SERVICE INFO – INA 0037

Servicemerknad for VAG-aggregatdrift med 1.9 TDI motorer med en friløpsremskive OAP

Motor: 1.9 TDI

Figur 1: Spennenhet 533 0081 30 - brukes i 1.9 TDI motorer

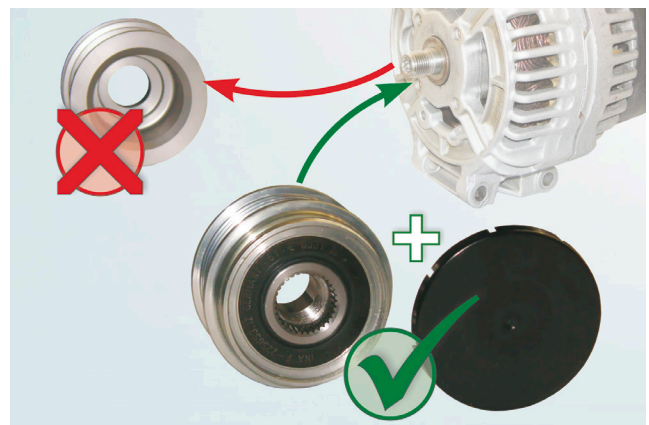
I monterte drev med spennenhet 533 0081 30 (Fig. 1), må den stive remskiven på generatoren skiftes ut med en INA-friløpsremskive OAP (Fig. 2). Hvis en friløpsremskive OAP allerede har blitt montert, må denne kontrolleres for å sikre at den fungerer som den skal.
